**Vec: Výzva VVO č.290/2021 zo dňa 20.12.2021, oznámenie č.59188 – WYP na podlimitnú zákazku „Nájomné byty, Ďumbierska, Banská Bystrica-stavebné práce“ - vysvetlenie informácií uvedených vo výzve a SP č.1 + informácia o zmene termínov predkladania a otvárania ponúk č.3.**

**SO 01 – Nájomné byty, 23 b.j. – stavebná časť**

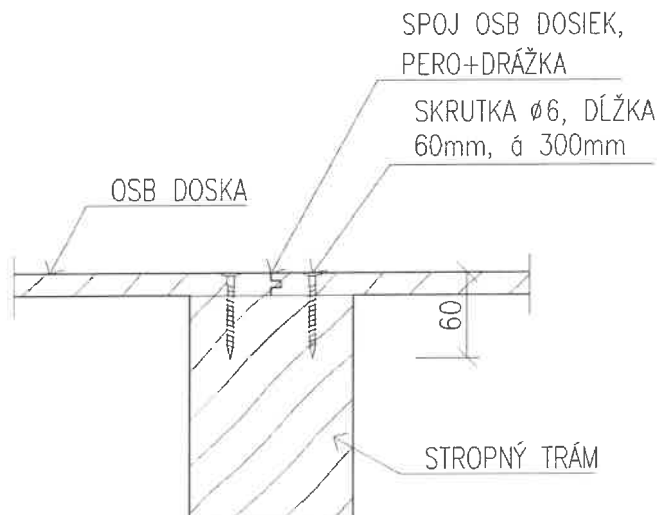
Pripomienka k výkresu Profesie Statika - DT\_1

- v detailoch vykreslená hrúbka OSB dosky 22mm, vo výkazoch je však uvedená hrúbka 25mm

#### **Odpoveď č.8**

*hrúbka dosky OSB je 22 mm.*

*hrúbka dosky bola vo výkaze upravená na hr. 22mm, je započítaná v stavebnej časti SO 01- Nájomný bytový dom 23b.j., položka č.107(príloha č.1 tohto vysvetlenia).*

DETAIL UPEVNENIA VENCA 50/220  
DO STROPNÉHO TRÁMU M=1:10

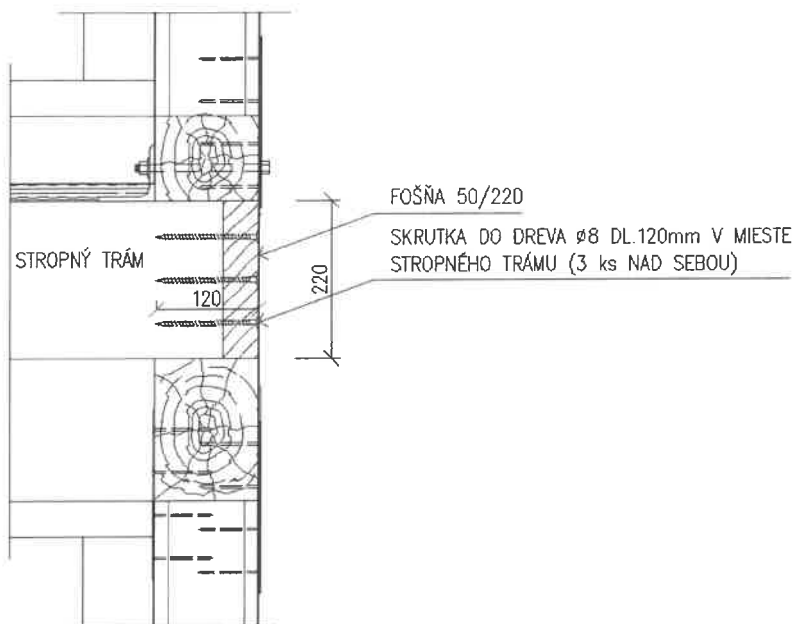
Pripomienka k výkresu Profesie Statika - DT\_1

- chýba detail spojenia fošne 50/220 o stropný trám, prípadne o drevený veniec - špecifikácia a umiestnenie spojovacích prostriedkov

### Odpoveď č.15

*Špecifikácia bola vo výkaze výmer upravená, je započítaná v stavebnej časti SO 01 – Nájomný bytový dom 23b.j., položka č 115, (zelenou farbou), (príloha č.1 tohto vysvetlenia).*

**Detail 1.: Rez A-A - kotvenie perforovaného plechu**

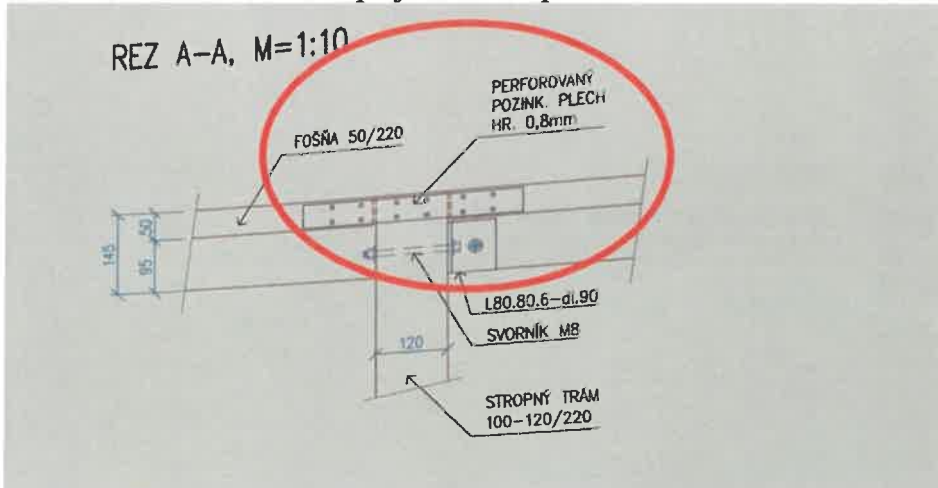
Pripomienka k výkresu Profesie Statika - DT\_1

- rez A-A - nie sú špecifikované spojovacie prostriedky do perforovaného pozinkovaného plechu, bude nad OSB alebo pod OSB?

### Odpoveď č.18

*Perforovaný pozinkovaný plech je navrhnutý v styku stropného trámu a lemovacích dosiek. Aby boli vzájomne prepojené tam, kde sa nepripájajú fošne k trámom z čela. (viď. Detail 1.,2.)*

*Plech 0.8 mm vyhovuje celkovému riešeniu stavebnej konštrukcie.*

*Špecifikácia bola vo výkaze upravená, je započítaná v stavebnej časti SO 01 – Nájomný bytový dom 23b.j., položka č 120 (zelenou farbou), (príloha č.1 tohto vysvetlenia).*
